**Ο Ρ Ι Σ Τ Ι Κ Η Ε Κ Θ Ε Σ Η Ε Λ Ε Γ Χ Ο Υ – Π Λ Α Ν Ο Δ Ι Ο Ρ Θ Ω Τ Ι Κ Ω Ν  
Ε Ν Ε Ρ Γ Ε Ι Ω Ν**

τήρησης των περιβαλλοντικών όρων και της κείμενης περιβαλλοντικής νομοθεσίας με βάση την τακτική επιθεώρηση της 13.10.2022, δυνάμει του άρθρ. 20 του Ν. 4014/2011, όπως έχει τροποποιηθεί και ισχύει, για το έργο «Οργανωμένη Εγκατάσταση Διαχείρισης Αποβλήτων (ΟΕΔΑ) Περιφερειακής Ενότητας (ΠΕ) Χίου Περ. Βορ. Αιγαίου», με φορέα του έργου τον ΦοΔΣΑ Χίου-Διαχείριση Απορριμμάτων Νομού Χίου Α.Ε. (ΔΙ.Α.ΝΟ.Χ. Α.Ε.), στη θέση «ΠΟΔΑΡΟΣ» που υπάγεται διοικητικά στην Δ.Ε. Μαστιχοχωρίων του Δήμου Χίου της Π.Ε. Χίου, της Περιφέρειας Βορείου Αιγαίου».

Φωτογραφία 8

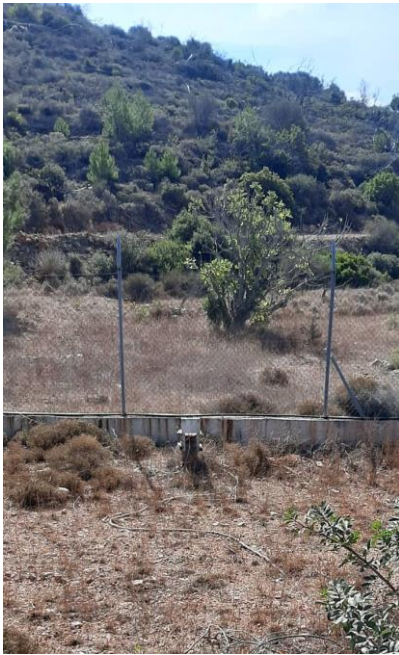
Στον χώρο του ΧΥΤΑ Χίου, κατά την αυτοψία στην Εγκατάσταση Επεξεργασίας Στραγγισμάτων διαπιστώθηκε, εξετάζοντας τους Π.Ο. Δ2.1.α).7., Δ2.3.1., Δ2.3.10., Δ2.3.13. (Φωτογραφία 4, Φωτογραφία 5, Φωτογραφία 6, Φωτογραφία 7, Φωτογραφία 8), ότι:

- α. υπήρχε ποσότητα στραγγισμάτων στις δεξαμενές
- β. δεν λειτουργούσε η εγκατάσταση (αερισμός, χλωρίωση κλπ.) και
- γ. δεν γινόταν ανακυκλοφορία επεξεργασμένων στραγγισμάτων.

Κατά δήλωση των παρόντων εκπροσώπων του υπευθύνου φορέα του έργου κατά την αυτοψία (13 σχετ.), το σύστημα δεν λειτουργούσε λόγω περιορισμένων βροχοπτώσεων και μικρής ποσότητας στραγγισμάτων.

Το σύστημα της Εγκατάστασης Επεξεργασίας Στραγγισμάτων κατά την ημέρα της αυτοψίας δεν λειτουργούσε (αερισμός, χλωρίωση κλπ.) και δεν γινόταν ανακυκλοφορία επεξεργασμένων στραγγισμάτων, κατά παράβαση των Π.Ο. Δ2.3.1., Δ2.3.10., Δ2.3.13. Ωστόσο από τον φορέα του έργου κατατέθηκαν μετρήσεις ανεπεξέργαστων και επεξεργασμένων στραγγισμάτων για τα έτη 2019, 2020 και 2021 (15 σχ.) καθώς και μετρήσεις μιας δειγματοληψίας για το έτος 2022 με ημερομηνία 04.10.2022 (19 σχ.).
